RAPPORT D'ENQUETE PUBLIQUE

portant sur la demande d'autorisation présentée par la société Durance Granulats en vue de l'exploitation d'installations classées sur le site de la carrière sise au lieu-dit « Réclavier » sur le territoire de la commune de Meyrargues et la demande formulée par la mairie de Meyrargues en vue d'une réalisation d'un bassin de stockage des crues sur le même site

(Arrêté du 28 août 2017 – Préfecture des Bouches du Rhône)
Dossier n° E 17000129 / 13

Commissaire enquêteur : M. BANI Gilles

FIGURE 18 : HYDROGRAMMES RESULTANTS AVEC ECRETMENT DANS UN BASSIN DE RETENTION

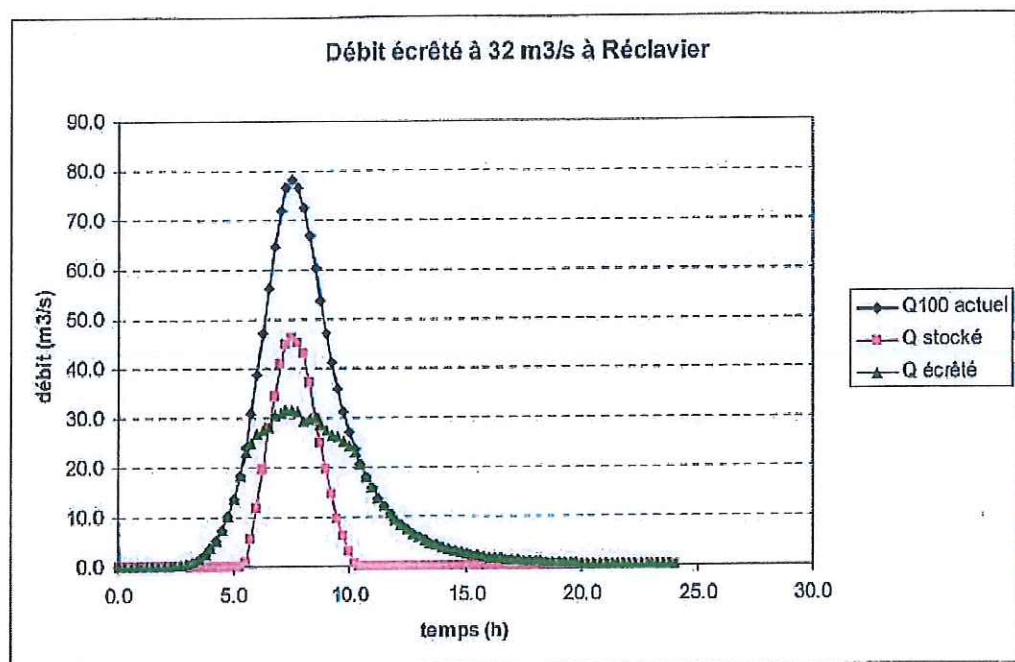
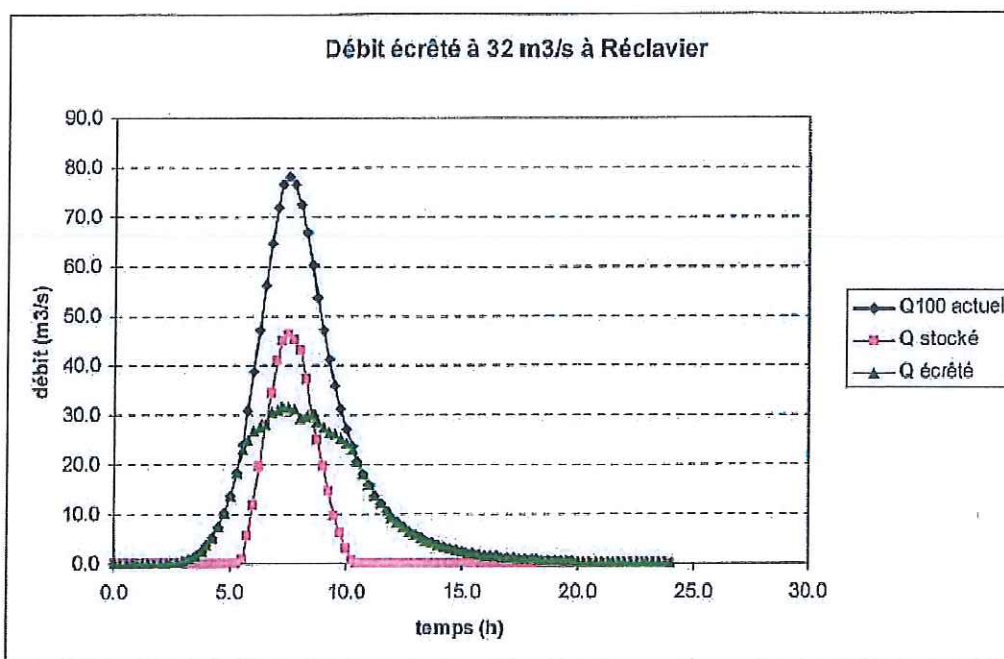
A ce niveau, il était opportun de prévoir les conséquences en cas de crues répétées ou liées à la création de volumes morts à proximité d'habitations.

Une note complémentaire a été réalisée par le demandeur pour réduire le temps de vidange.

La figure 18 (page 65 du dossier de demande de réalisation d'un bassin de stockage des crues) synthétise ces résultats de façon graphique.

Un calcul approché permet de vérifier rapidement le résultat obtenu par modélisation numérique :

$$V = \frac{Q_{\max} \times T}{2} = \frac{46 \text{ m}^3/\text{s} \times 3600 \times 5\text{h}}{2} = 414\,000 \text{ m}^3$$

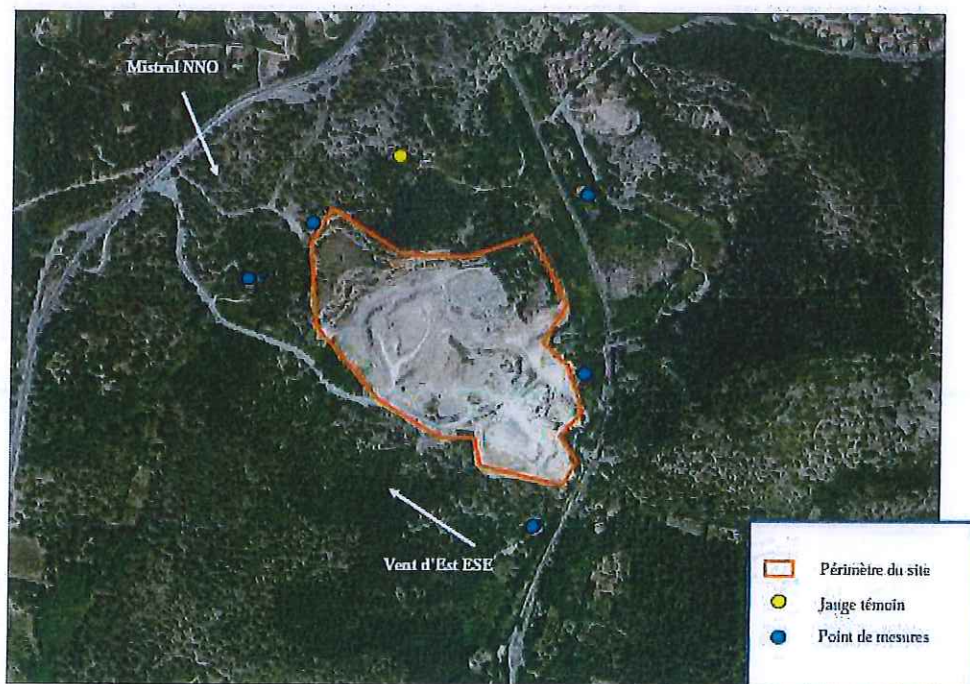
5°/ Quelle est la fréquence de mesure de poussières et de bruit prévue et le positionnement des capteurs ?

Actuellement, 4 plaquettes de dépôt installées en périphérie du site mesurent mensuellement les retombées de poussières environnementales (*cf. chapitre 2.13 de l'étude d'impact*).

La nouvelle réglementation applicable impose un nouveau dispositif de mesures plus efficaces et fiables au travers de la mise en place de Jauge Owen qui viendront remplacer les plaquettes de dépôts. Ces jauges doivent être positionnées sous les vents dominants identifiés sur le secteur, en limite de site et au niveau des habitations les plus proches.

Ainsi au total, 6 jauges seront disposées autour du site (cf plan ci-dessous) et permettront d'assurer la surveillance des émissions de poussières.
